LICITACIÓN PÚBLICA NACIONAL E INTERNACIONAL N° 01/2025

PAVIMENTACIÓN DEL TERCER CARRIL AP01 TRAMO: KM 16+200 (ACC. SAN LORENZO CENTRO) – KM 33+750 (ACC. DESVÍO TIMBÚES) CORRESPONDIENTE A LA AUTOPISTA ROSARIO – SANTA FE “BRIGADIER ESTANISLAO LÓPEZ” DE LA PROVINCIA DE SANTA FE, DEPARTAMENTO ROSARIO.

CIRCULAR ACLARATORIA N°4 – CON CONSULTA

CONTENIDO PLANO:
Referencia paquete existente y tareas previas.

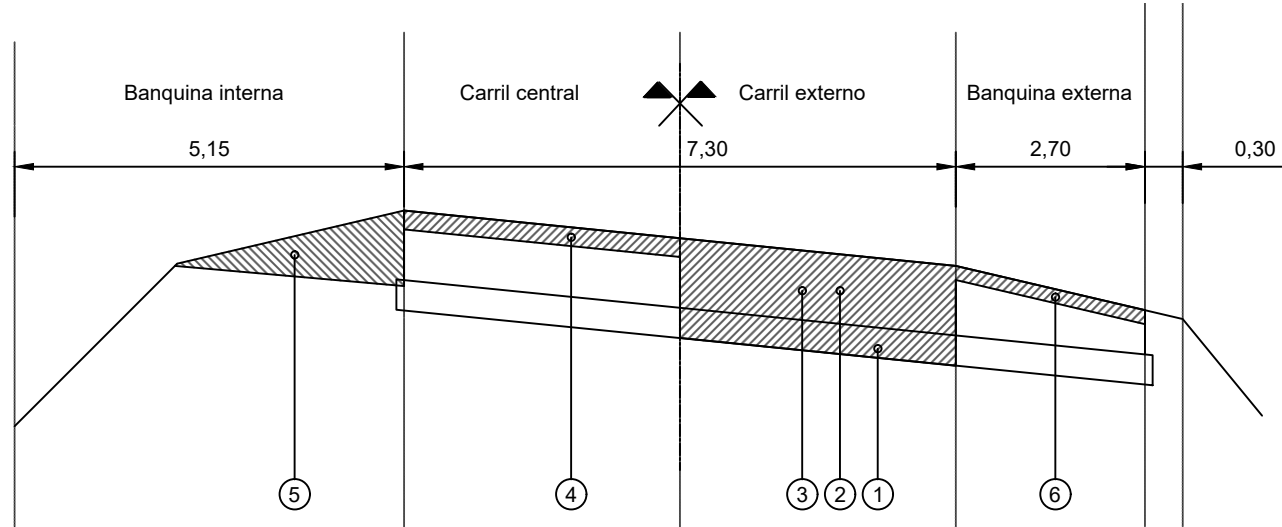
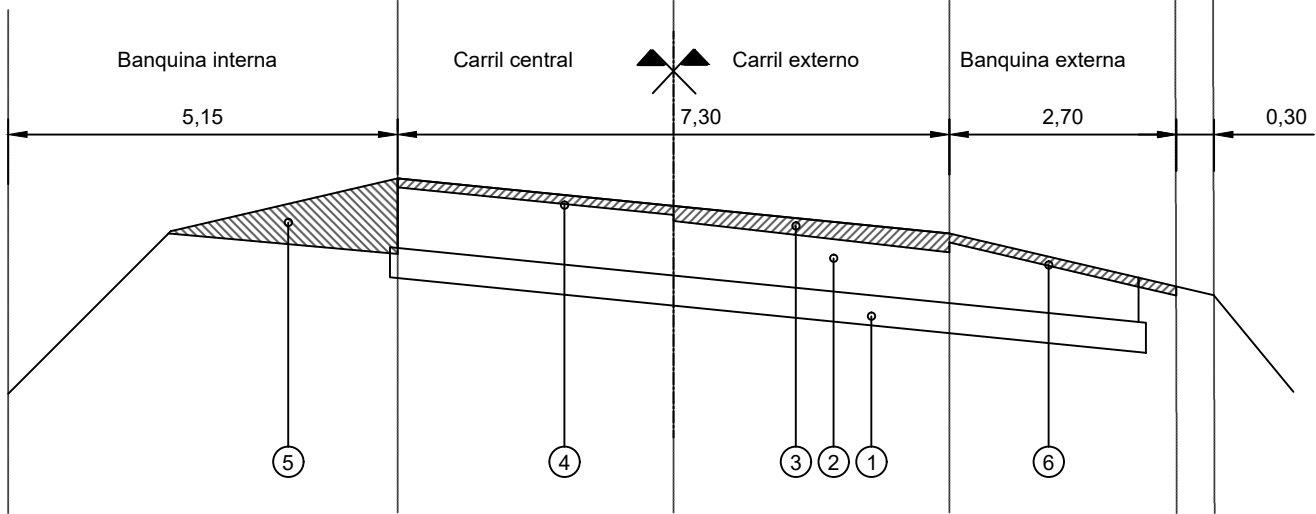
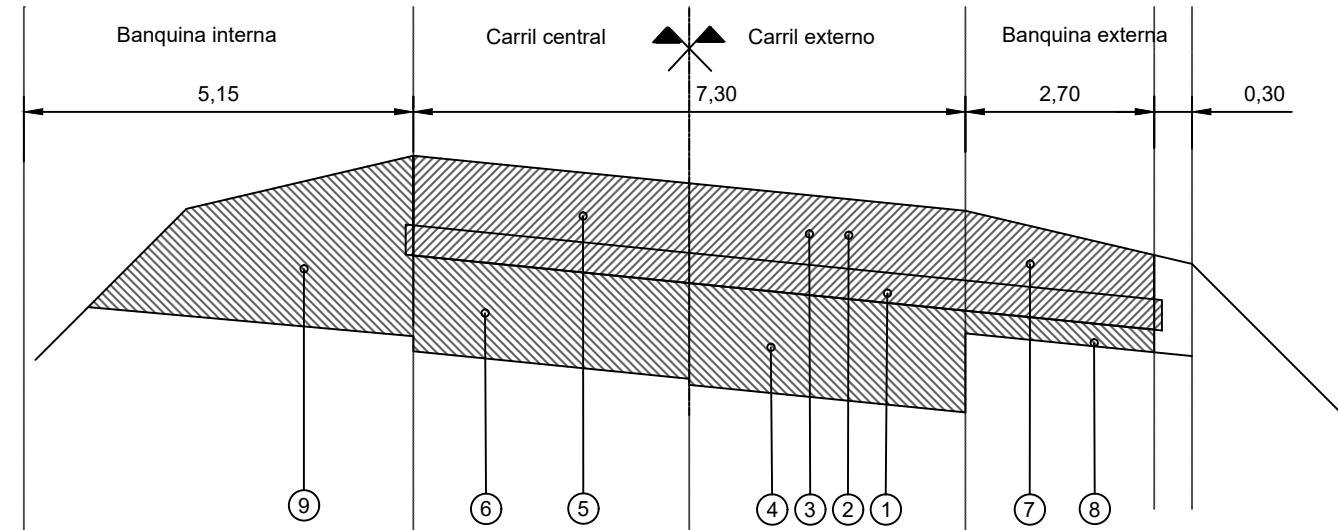
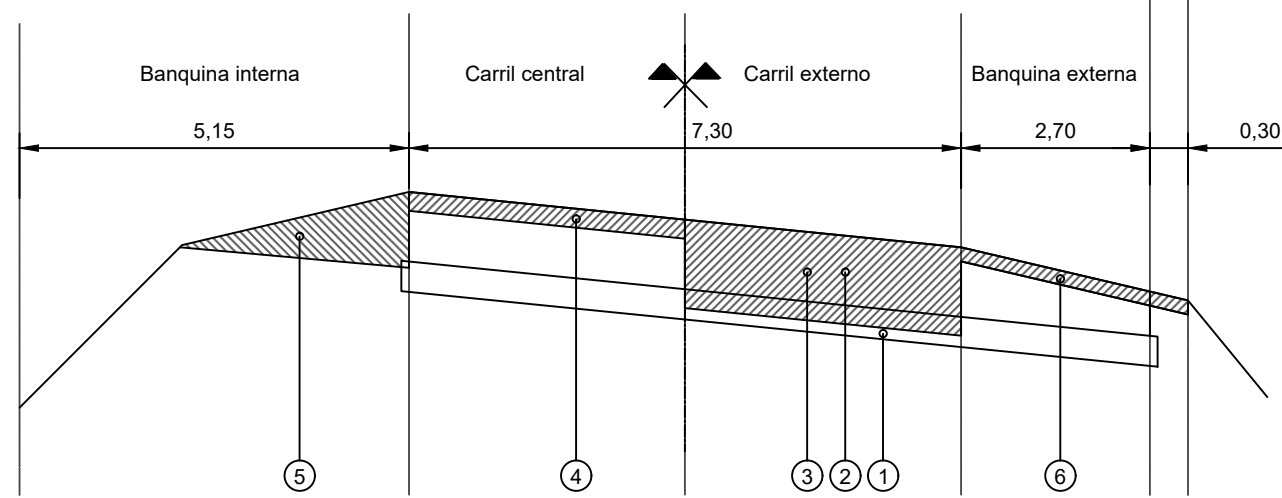
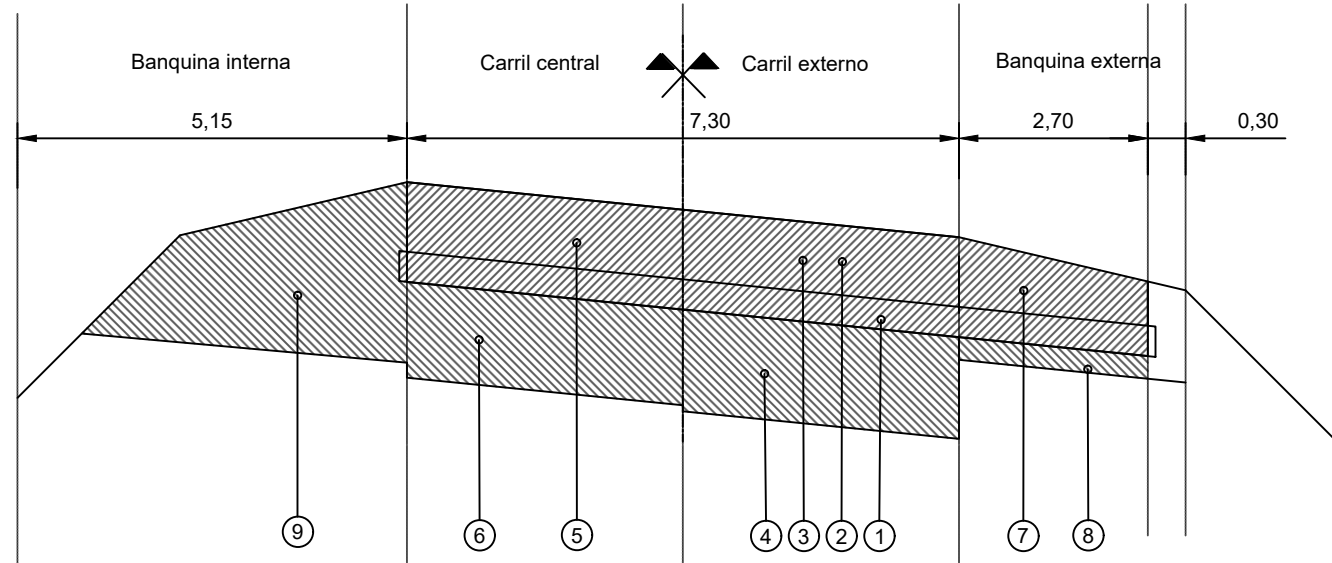
En el plano "Referencia paquete existente y tareas previas", calzada descendente, perfil tipo II va desde las progresivas 31+800 a 33+300, pero el tipo III desde la 33+200 a 33+750. ¿Podrían aclarar cuál es el límite de cada tipo de perfil ya que ambos se superponen?

En los ítems 5 y 6 (FRESADO EN FRÍO en 3 y 5 cm de espesor respectivamente), el cómputo de la planilla no coincide con lo marcado en el plano "Referencia paquete existente y tareas previas" (producto de ancho de zonas de ejecución de fresado por longitudes de cada tramo según progresivas). Si es posible, enviar una planilla con el detalle de lo computado para estos ítems.

Se aclara que el perfil tipo II sobre el carril descendente se extiende entre Km. 31+800 – 33+200. Por tal motivo, se reemplaza el Plano de foja 15 del documento: 7. Planos de obra.pdf, por el que se encuentra en el **ANEXO 3** a la presente circular.

PLANO TIPO CORDONES DE HORMIGON MODIFICADO H-8431

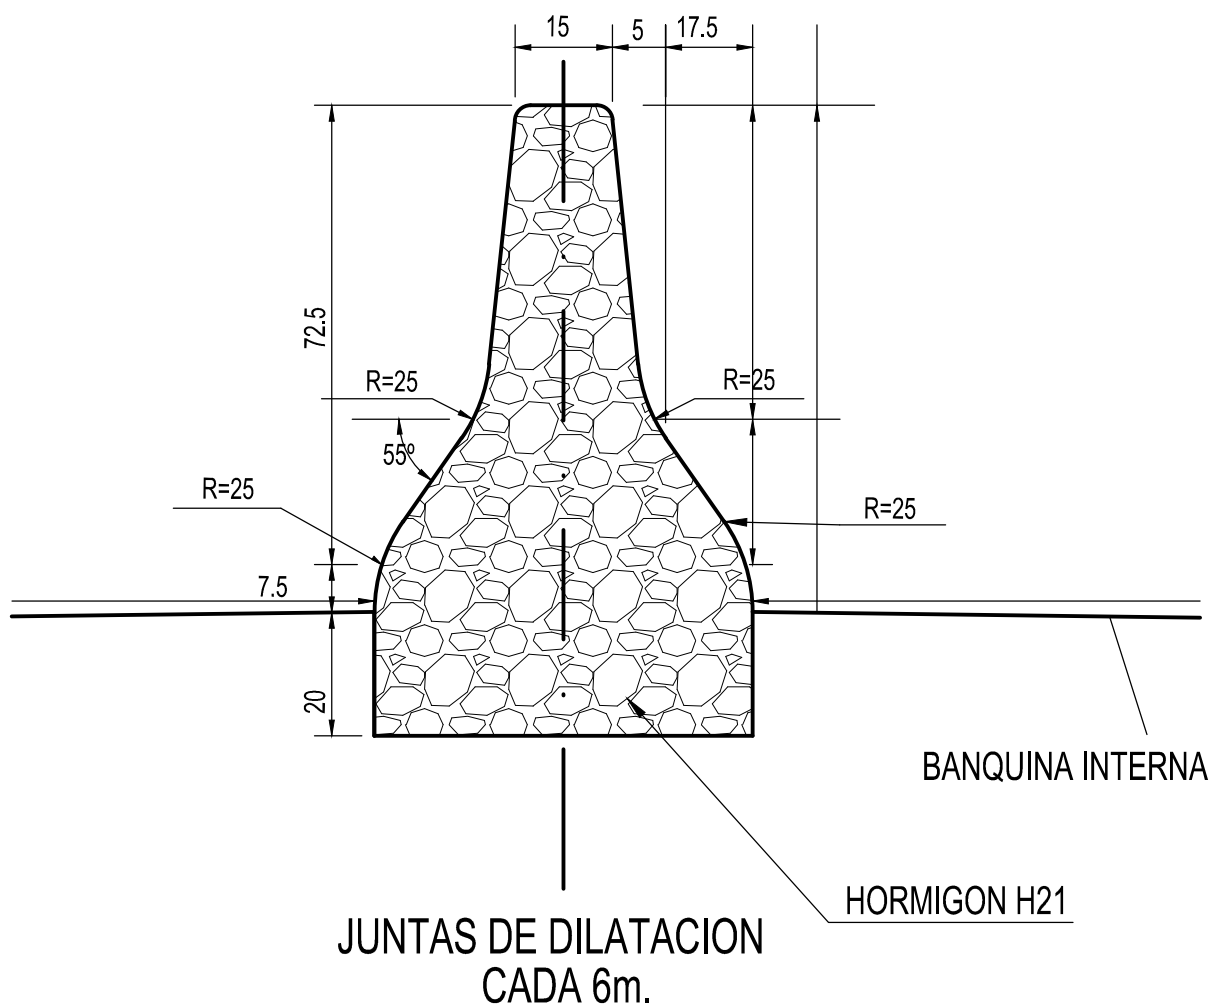
¿Podrían adjuntar el plano tipo del cordón correspondiente al ítem 40 "CORDÓN DE ALTURA VARIABLE A CONSTRUIR S/PT OB2."?

En cuanto al ítem N° 40 "CORDON DE ALTURA VARIABLE A CONSTRUIR S/PT OB2", considerar la tipología F del Plano Tipo adjunto a la presente circular como **ANEXO 5** (Plano H-8431 modificado).
